DB Netz AG,  
Projekt Brenner-Nordzulauf

# **Anmerkungen zum Ausbaukonzept der Bahnstrecke Rosenheim – Kufstein der Vieregg-Rössler GmbH**

In dieser Stellungnahme wird auf den am 26. Juli 2019 in aktualisierter Fassung veröffentlichten Bericht der Vieregg-Rössler GmbH zu einem „Bestandsorientierten Aus- und Neubau der Bahnstrecke Rosenheim – Kufstein ohne zusätzliche Streckengleise“ eingegangen.

Abbildung 2: Gradienten gemäß Vorschlag Vieregg-Rössler GmbH im Bereich Kiefersfelden

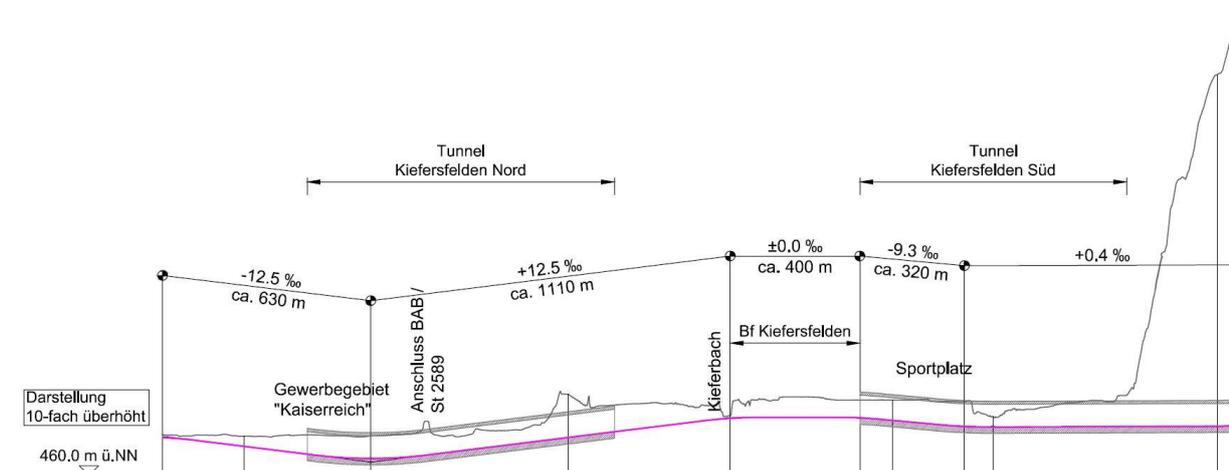
Die vorgeschlagene Absenkung zur Untertunnelung kann nicht nachvollzogen werden. So lässt die vorgeschlagene Rampe mit einer Länge von ca. 300 m keine Absenkung unter Berücksichtigung der für Güterzüge wichtigen maximalen Längsneigung von 12,5 ‰ zu. Auch kann die Gradienten bis zum vorgeschlagenen Bahnhof Kiefersfelden nicht nachvollzogen werden, da ausgehend von der Tunnellage im Bereich des Gewerbegebiets bis zum Kieferbach eine Längsneigung von deutlich über 12,5 ‰ erforderlich wäre. Es kann also entweder das Gewerbegebiet nicht untertunnelt oder der Kieferbach nicht überquert werden. Die Auswirkungen auf das im Bau befindlichen Gewerbegebiets können ohne detaillierte Unterlagen nicht bewertet werden.

Das vorgeschlagene Dükerbauwerk ist aufgrund von Herausforderungen, wie zum Beispiel Geschiebeansammlungen und Verkläungsgefahr technisch sehr schwierig umzusetzen. Darüber hinaus ergibt sich durch die Lage im Rückstaubereich des Inns ein sehr hohes wasserwirtschaftliches Genehmigungsrisiko. Betrachtet man den geplanten Bahnhof, so ist anzumerken, dass die vorgeschlagenen Überholgleise kürzere Längen als das bestehende Überholgleis aufweisen und verlängert werden müssten. Zudem kann die Tunnellage im Bereich des Sportplatzes nicht nachvollzogen werden, da die Höhenlage des Bahnhofs an dieser Stelle keine entsprechende Tieflage ermöglicht. Der Sportplatz müsste dementsprechend in Gänze entfallen. Darüber hinaus wären einige weitere Gebäude entlang der Trasse und insbesondere im Bereich des Bahnhofs direkt betroffen.

Der nach Österreich weiterführende Tunnel muss aufgrund der Länge über 1000 m, wie von der Vieregg-Rössler GmbH vorgeschlagen, als zweiröhriger eingleisiger Tunnel ausgeführt werden. Dieser muss jedoch bereits im Bereich Kiefersfelden mit einem zweizelligen Querschnitt mit entsprechend größerem Gleisabstand ausgebildet werden. Die Tunnel können betrieblich und sicherheitstechnisch nicht unabhängig voneinander betrachtet werden, nur weil eine andere Bauweise vorliegt oder der Tunnel eine Staatsgrenze überquert. Im Bereich des bergmännischen Tunnelportals muss zudem ggf. eine entsprechende Gleisaufweitung zur Errichtung der beiden Tunnelröhren vorgesehen werden. Dies würde in weiterer Folge zu deutlich mehr von

Abriss betroffenen Gebäuden führen. Dieser eklatante Planungsfehler wurde in diesem Bereich von der Vieregg-Rössler GmbH versucht zu kaschieren, indem zwei grenzüberschreitend zusammenhängende Tunnelabschnitte auf beiden Seiten der Grenze unterschiedlich benannt wurden (Tunnel Kiefersfelden/D sowie Tunnel Kufstein/Ö). Dieser kreative Lösungsansatz ist selbstverständlich nicht ausreichend und keinesfalls genehmigungsfähig.
